Koncepční studie Slezská
**Výsledky anketního průzkumu –
zpětnovazební projednání návrhu studie
březen 2021**

Následující text shrnuje **výsledky zpětnovazebního projednání** návrhu koncepční studie Slezské ulice. Veřejné představení a připomínkování návrhu studie proběhlo prostřednictvím video prezentace a online dotazníku **od 15. do 24. března 2021**. Distanční forma projednání byla zvolena z důvodu omezení během pandemie Covid-19.

Zklidnění tranzitní dopravy – schéma úpravy směrnosti Slezské ulice. Návrh otočení směrnosti v úsecích označených červenou šipkou.

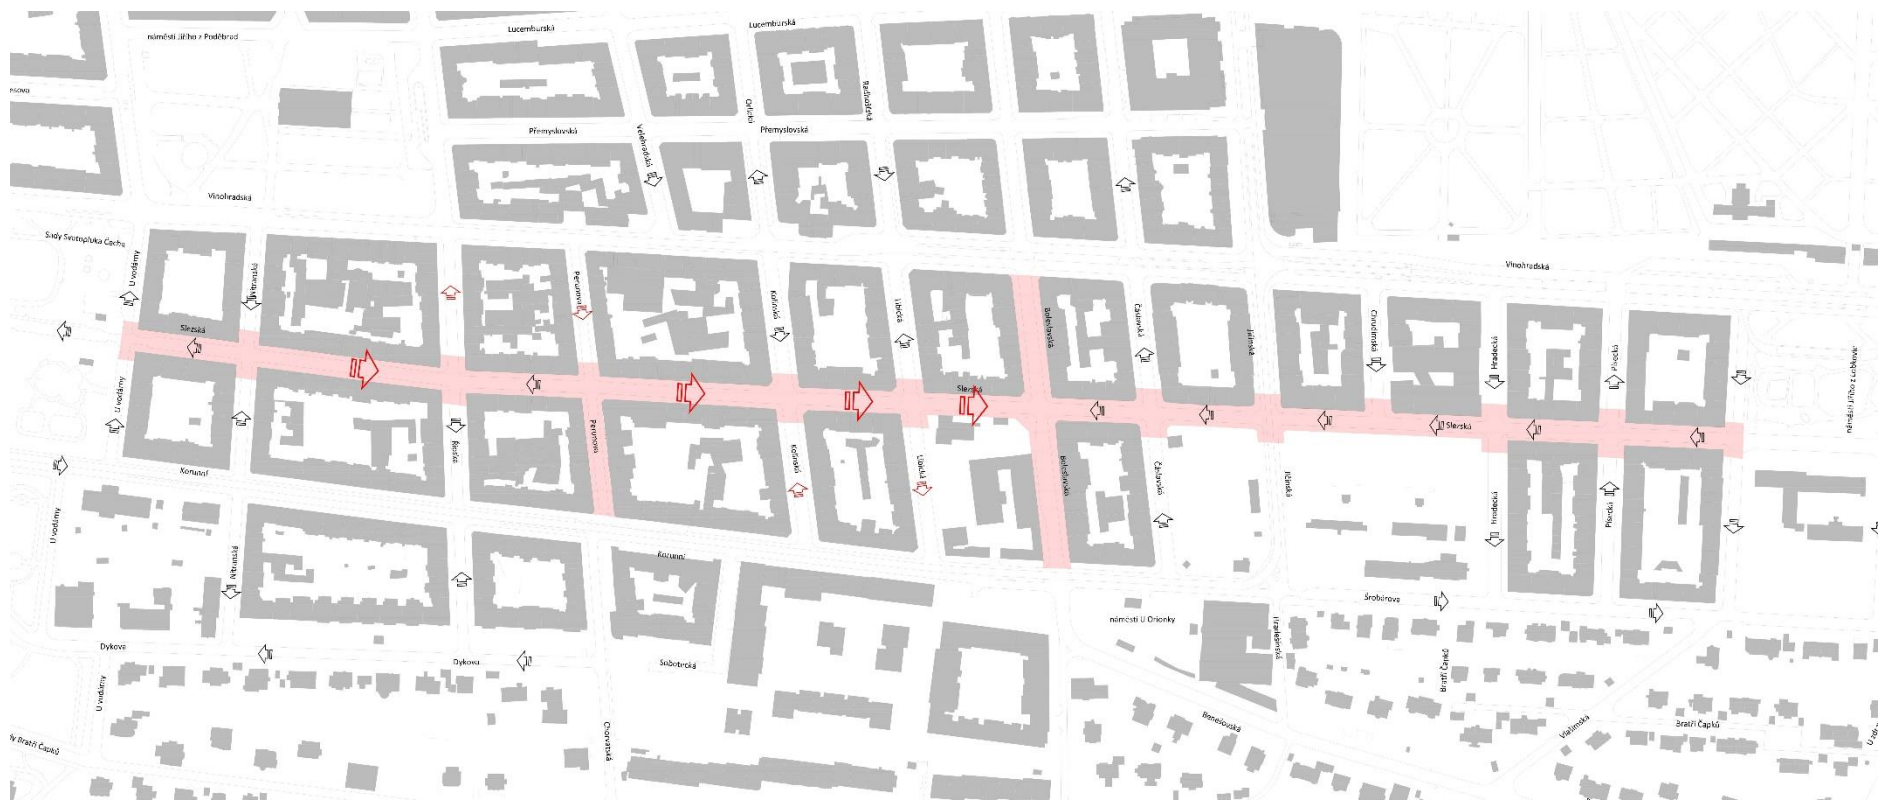
Nejvýraznější kategorii podnětů (**41 %**) tvoří **souhlasné stanovisko s navrženým řešením** – tedy celkově se zavedením zóny 30 i se změnou směrnosti ulice. Respondenti v návrhu oceňovali především klidnější a bezpečnější charakter obytné ulice. Obecný **nesouhlas s celým návrhem zklidnění dopravy se objevil pouze ve 2 %** podnětů, z nichž 3 popsaly zklidnění dopravy jako šikanu řidičů a majitelů aut a 4 neuváděly vůbec žádné zdůvodnění negativního postoje ke zklidnění dopravy.

Dále se v komentářích výrazně projevila **skupina nesouhlasných postojů k návrhu změny směrnosti** ulice. Mezi nejčastější důvody odmítnutí změny směrnosti patří názor, že znemožněním průjezdnosti Slezské směrem do centra dojde k přesunu dopravy a **neúnosnému zahlcení okolních ulic**, zejména již nyní často ucpané Vinohradské (11 %). Nejen proto je podle další skupiny komentářů potřebné zachovat Slezskou jako průjezdní trasu směrem na Náměstí Míru a na magistrálu (8 %). Podobně velká skupina respondentů uvádí, že **zklidňování tranzitní dopravy je zde zbytečné**, Slezská podle nich není nijak rušná a tranzitní dopravy je v ní minimum (7 %). Podle některých pak změna směrnosti způsobí zmatek a znepřehlední dopravní situaci, **auta budou díky jednosměrkám kličkovat** mezi bloky, místo aby hladce projela, což mimo jiné může zvýšit hluk a emise výfukových plynů (5 %). Změna směrnosti podle některých také může **zhoršit místní situaci při hledání parkování** neboli tzv. syndrom bloudících aut objíždějících bloky při hledání volného parkovacího místa (2 %).

Další kategorii tvořily komentáře, které **změnu v zásadě připouštějí, ale pouze za určitých podmínek**. Nejčastějším požadavkem respondentů bylo, aby městská část nechala **prověřit studii, jak se změna směrnosti Slezské projeví v dopravním zatížení okolních ulic** (6 %). Jednotky komentářů pak směřovaly ke konkrétním místům ve Slezské – šlo např. o pochyby, zda změna směrnosti nepřinese do některých nyní klidných křižovatek spíše nárůst frekvence dopravy (Nitranská, Libická), připomínky k příliš častému střídání směrnosti v západní části Slezské, požadavek zachování přímého propojení Vinohradské a Korunní alespoň v některých kolmých ulicích apod. Několik komentářů upozornilo také na nutnost řešení průjezdnosti pro sanitky, hasiče, popeláře apod.

Skupina komentářů směřovala jmenovitě k **zavedení zóny rychlosti 30 km/h**. Někteří respondenti v komentářích vítali omezení rychlosti a bezpečnější provoz ve Slezské (4 %). Podle některých je zavedení zóny 30 v pořádku, ale bez kombinace se změnou směrnosti (4 %) – omezení rychlosti a zvýšené přechody podle nich ke zklidnění provozu ve Slezské stačí, průjezdnost ulice je však potřeba zachovat. Několik komentářů vyslovilo i přímý nesouhlas se zavedením zóny 30, která je podle nich zbytečná (2 %).

Návrh zklidnění dopravy se u respondentů setkal s rozporuplným hodnocením. **41 % respondentů vyjádřilo souhlas s celým navrženým řešením** (zóna 30 a omezení tranzitu změnou směrnosti). Vedle toho ovšem **třetina respondentů (33 %) vyjádřila nesouhlas s navrženou změnou směrnosti**, a tedy omezení průjezdnosti Slezské směrem do centra. Zrušení důležité průjezdní trasy by podle nich znamenalo neúnosné zahlcení okolních ulic automobilovou dopravou a přineslo i další zbytečné komplikace do lokality Slezské ulice. Více než třetina podnětů (38 %) směřovala ke konkrétním krokům, které je třeba před případnou úpravou směrnosti ještě prověřit a zvážit. Jednalo se především o požadavek studie zatížení okolních ulic (Vinohradské a Korunní) dopravou v případě zrušení tranzitu ve Slezské. Návrh **zavedení zóny 30 km/h byl většinou akceptován**, přímý nesouhlas s tímto opatřením se objevil jen v minimální míře (2 %). Všechny zaznamenané narativy uvádí přehledně tabulka Q1.

Výsadba stromů – schéma výsadby stromů a návrh vsakovací rýhy. Pod povrchem umístění inženýrských sítí a vodovodních přívaděčů.

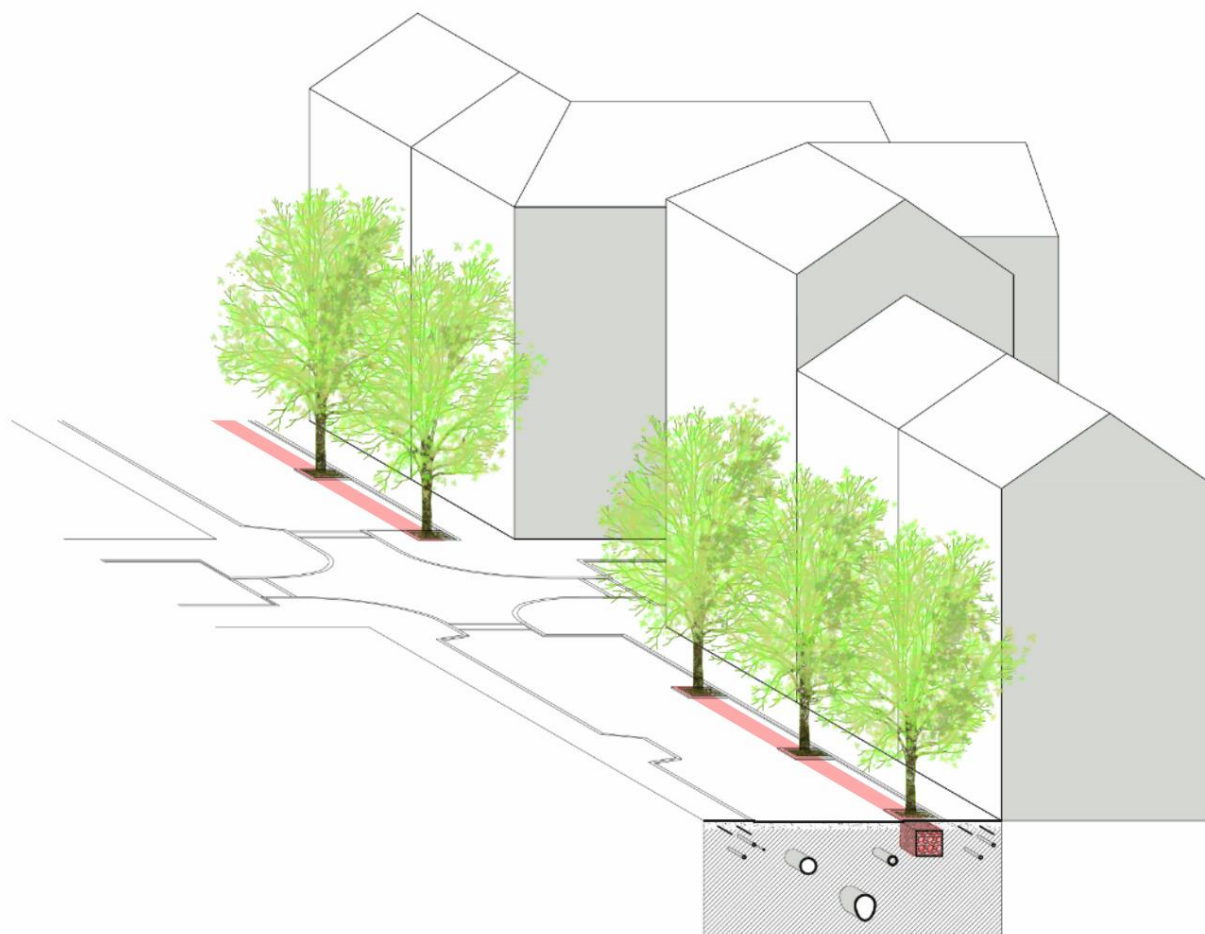
Nejčastěji respondenti uvedli, že představený **návrh stromořadí se jim líbí a s řešením souhlasí (38 %)**. Sešly se také různé připomínky k druhu a způsobu výsadby – **důležitost výběru vhodných druhů stromů** do uličního prostředí, **správné údržby a ochrany stromů** či přání **doplnit ještě více stromů nebo přidat jiné zelené prvky** – keře, traviny, květinová výsadba, okrasné záhonky, popínavé rostliny (kolem 9 %). Některé podněty uvádí nutnost myslet v návrhu řešení na praktičnost povrchu vsakovací rýhy a úklidu nepořádku pod stromy, využití dešťové vody či precizní rozvržení intervalů mezi stromy vzhledem k efektivitě parkovacích míst (kolem 3 %).

Skupina respondentů vyjadřuje souhlas s výsadbou stromů, ale v jiné podobě, než představuje návrh (6 %). Někteří respondenti si přejí zvolit menší intenzitu výsadby, tedy **méně stromů, aby nedošlo k příliš velkému úbytku parkovacích míst**. Jiní uvedli, že umístění **stromořadí po jižní, tedy stinné straně ulice není vhodné** (zhorší tmavé a chladné prostředí v bytech s neosluněnou fasádou) a stáli by o stromořadí na druhé straně ulice (výjimečně i za cenu přeložky sítí).

Pětina reakcí vyjadřuje **nesouhlas s výsadbou (19 %)** a to z různých důvodů. Nejčastěji jde o **neakceptovatelný úbytek parkovacích míst (8 %)**. Dalším důvodem odmítnutí stromů je, že **budou stínit do oken a zhorší podmínky v bytech**, zvláště na stinné severní fasádě. Kritické reakce směřovaly i k tomu, že **stromy jsou zdrojem bioodpadu, který znečišťuje pod nimi parkující auta** lepivým pylem a ptačím trusem. Obecně **proti výsadbě se vyslovila 2 % podnětů**, buď s tím, že stromy ve Slezské jsou zbytečné anebo vůbec bez jakéhokoli zdůvodnění.

K návrhu výsadby stromořadí se respondenti staví většinou pozitivně a **umístění stromů do ulice vítají (38 %)**. **Nesouhlas či kritické poznámky k přítomnosti stromů obecně uvádí 19 % komentářů**. Zhruba **6 % doplnění stromů do Slezské vítá, ale přejí si jiné řešení výsadby** (menší hustotu, jiné umístění stromů). Přehled všech narativů uvádí tabulka Q2.

Uspořádání ulice – schéma rozdělení uličního prostoru mezi chodníky, vozovku a parkování.

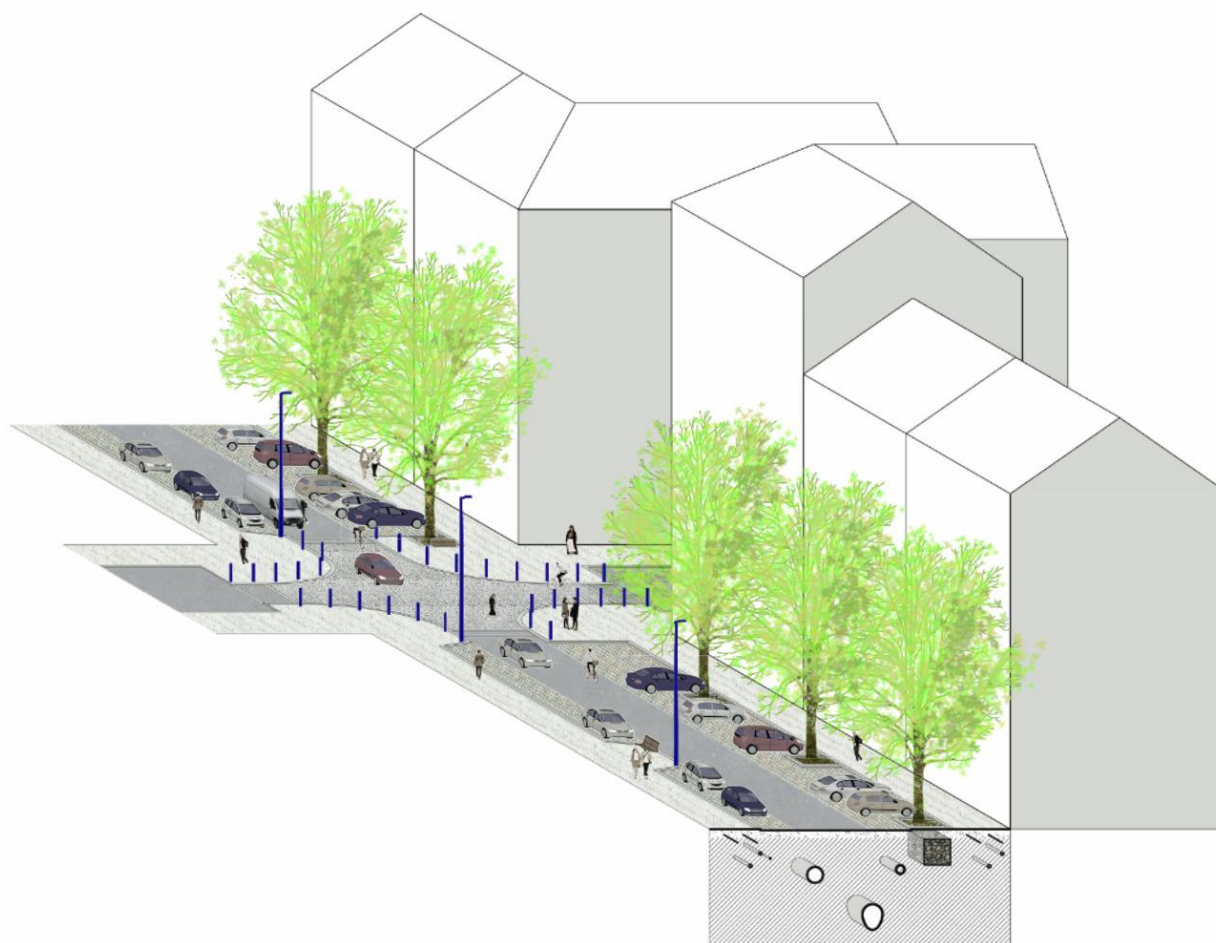
Ve čtvrtině podnětů **zazněl souhlas s celkovým řešením (24 %)**. Představený návrh uspořádání ulice se respondentům líbil hlavně proto, že nová podoba ulice na ně působila příjemně, bezpečně, přehledně, otevřeně. Vívali také vyvážený kompromis mezi jednotlivými funkcemi ulice a prostor pro všechny způsoby dopravy. Několik respondentů (2 %) vyjádřilo pochybu, zda se všechny navržené prvky mohou do Slezské vejít, v současném stavu na ně ulice působí jako příliš úzká.

Parkování se stalo nejčastěji komentovaným tématem uspořádání ulice. Z různých pohledů se k němu vyjádřila zhruba čtvrtina respondentů. **11 % uvádí nesouhlas s navrženým rozdělení ulice z důvodu úbytku parkovacích míst** – nelze podle nich připustit jakékoli snížení počtu míst, kterých je již nyní nedostatek. Podle některých z těchto zdůvodnění je parkování aut jednou z nejdůležitějších funkcí obytné ulice. **8 % uvedlo, že návrh se jim v zásadě líbí, ale parkovací místa rezidentů je opravdu potřeba zachovat v co nejvyšší míře**, protože parkování je v lokalitě skutečně palčivým problémem. Některé podněty navrhuji úbytek parkovacích míst kompenzovat alternativními možnostmi, např. parkovacím domem v docházkové vzdálenosti. Naopak **5 % respondentů by ocenilo ještě výraznější omezení parkovacích míst, která zabírají většinu veřejného prostoru** a brání podle nich příjemnějšímu vzhledu a spravedlivějšímu využití ulice.

Prostoru pro chodce – tedy rozšířeným chodníkům a zvýšeným přechodům na nárožích se věnuje celkem asi 14 % podnětů. **6 % respondentů považuje rozšířené chodníky za zbytečné**, chodců je podle nich ve Slezské málo a chodníky jsou pro ně široké až dost, rozšíření prostoru pro chodce podle nich nedává smysl a zbytečně ubírá potřebné místo pro auta. Naopak **4 % vyjádřila jasnou podporu širším chodníkům a vítá lepší prostor pro pěší i pro pohyb dětí**. Nutno dodat, že **příjemnější prostor pro pohyb v ulici byl také jedním z důvodů celkové podpory návrhu**, kterou respondenti vyjadřovali v rámci celkového pohledu.

Zhruba **10 % komentářů přivítalo doplnění cyklistické infrastruktury** do Slezské – tito respondenti **oceňovali umístění cyklo-pruhu (3 %) i obousměrný provoz cyklistů (4 %)**. Někteří by stáli o další zlepšení prostoru pro cyklistickou dopravu, především **samostatný cyklo-pruh** oddělený od provozu aut (3 %). Podobný počet respondentů však upozornil, že tzv. **cyklo-obousměrka zde není bezpečná**. Poukazovali na to, že poměrně úzká ulice s plánovanou změnou směrnosti v jednotlivých úsecích, krátkodobým zastavením vozidel ve druhé řadě a horší přehledností vozovky není pro toto řešení vhodná.

Zhruba **6 % podnětů směřovalo k průjezdnosti vozovky**. Šlo většinou o **kritické připomínky a pochyby, zda navržená šíře vozovky bude dostatečná pro průjezd objemnějších vozidel**, sanitek, hasičů či popelářů. Někteří požadovali **lepší řešení krátkodobého zastavení vozidel (kurýři, zásobování apod.)** nyní je navrženo tzv. ve druhé řadě, ale objíždění velkých aut v úzké vozovce podle nich sníží přehlednost a bude blokovat provoz, případně povede k tomu, že řidiči budou zastavovat „kde se dá“, třeba i na chodnících, jako se to děje nyní. Objevily se i pochyby, zda se při úzké vozovce auta pohodlně a bezpečně vytočí z/do kolmého parkovacího stání.

Podobně velká skupina podnětů (**5 %**) se týkala **uličního mobiliáře**. Nejčastěji se objevila **kritika sloupků na nárožích, které oddělují prostor chodníku od vozovky**. Tyto sloupky jsou podle těchto reakcí nehezké, omezující, potenciálně nebezpečné pro děti. Objevil se i názor, že zabraňují příležitostnému krátkodobému zastavení vozidel (např. stěhováci, IZS apod.). Stejně tak se však objevila i pochvala, že sloupky brání nežádoucímu parkování aut v prostoru nároží a zvýšených přechodů pro chodce. Několik komentářů si žádá **více laviček a míst pro spočinutí**, další pak promyšlené **umístění kontejnerů na tříděný odpad**, které jsou v současnosti nevábny místy nepořádku.

Specifické menší kategorie tvořily konkrétní návrhy vhodnějšího prostorového řešení jednotlivých prvků a efektivního využití prostoru. Např. **funkčním způsobem oddělit parkovací prostor od prostoru chodníku** tak, aby auta nemohla najíždět do stání nadoraz (koly až těsně k chodníku), kdy pak významnou částí přesahují do prostoru chodníku a zužují ho, ačkoli za nimi na straně k vozovce parkovací místo zbytečně přebývá. Podobně někteří zmiňovali i návrh **nakreslit na zem jednotlivá parkovací místa, aby řidiči využívali parkovací prostor efektivně** a ne sobecky, čímž často blokují i několik parkovacích míst (v kolmém i v podélném stání).
